Odpis protokołu z narady koordynacyjnej  
dotyczącej usytuowania projektowanej sieci uzbrojenia terenu,  
przeprowadzonej przez Starostę Nyskiego sposobem elektronicznym  
w siedzibie Wydziału Geodezji i Kartografii Starostwa Powiatowego w Nysie  
w terminie do 2023-11-21

Znak sprawy: GK.6630.213.2023

Projekt sieci elektroenergetycznej oświetleniowej

Projekt sieci kanalizacyjnej

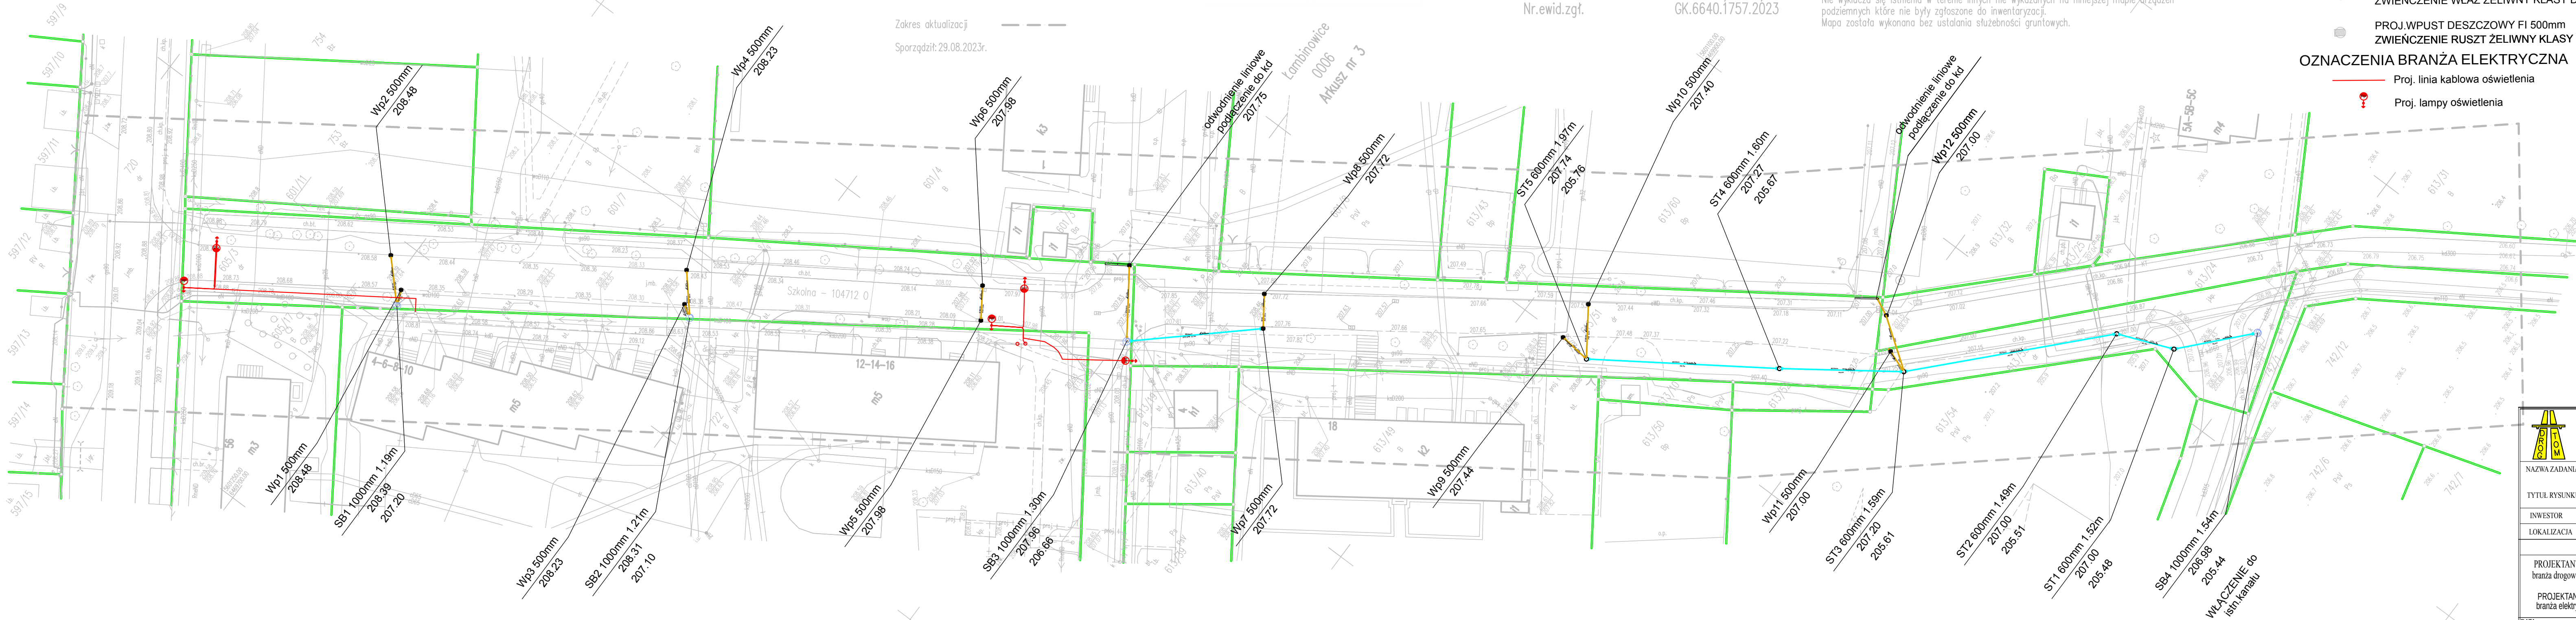
11.	Polska Spółka Gazownictwa Sp. z o. o. ul. Wojciecha Bandrowskiego 16 33-100 Tarnów Oddział Zakład Gazowniczy Opole Gazownia Nysa _____ Anna Kłos	pozytywne z uwagami _____ Występuje kolizja projektowanej inwestycji z siecią gazową . Szczegółowe rozwiązanie prowadzonych prac w miejscach kolizji należy uzgodnić w Gazowni w Nysie.

12.	TAURON Dystrybucja S.A. ul.Podgórska 25A, 31-035 Kraków Oddział w Opolu _____ Krzysztof Wodecki	negatywne _____ Nie uzgadnia się. Kolizja projektowanego wpustu ulicznego (Wp10 500mm; 207.40) z lokalizacją istniejącej linii kablowej 15 kV.

1.	Generalna Dyrekcja Dróg Krajowych i Autostrad Oddział w Opolu  Tomasz Golda	nie dotyczy  Nie dotyczy
2.	Starostwo Powiatowe w Nysie  Iwona Pęcikiewicz-Wojda	negatywne  1.Na kopii mapy do celów projektowych, na której przedstawiono propozycję usytuowania projektowanej sieci uzbrojenia terenu brak poświadczenia projektanta za zgodność z oryginałem. 2.Propozycję usytuowania projektowanych sieci sporządzono na mapie nieaktualnej na przykład w zakresie sieci telekomunikacyjnej zlokalizowanej na działkach numer :613/24,613/55,613/54,613/52,613/10,613/51,613/49,605/3 . Brakująca sieć telekomunikacyjna została uwidoczniła w bazie danych GESUT ( Geodezyjnej Ewidencji Sieci Uzbrojenia Terenu)po wykonaniu mapy do celów projektowych – identyfikator zgłoszenia pracy geodezyjnej GK.6640.2344.2023, identyfikator ewidencyjny materiału zasobu P.1607.2023.2283. Nie uzgodniono.
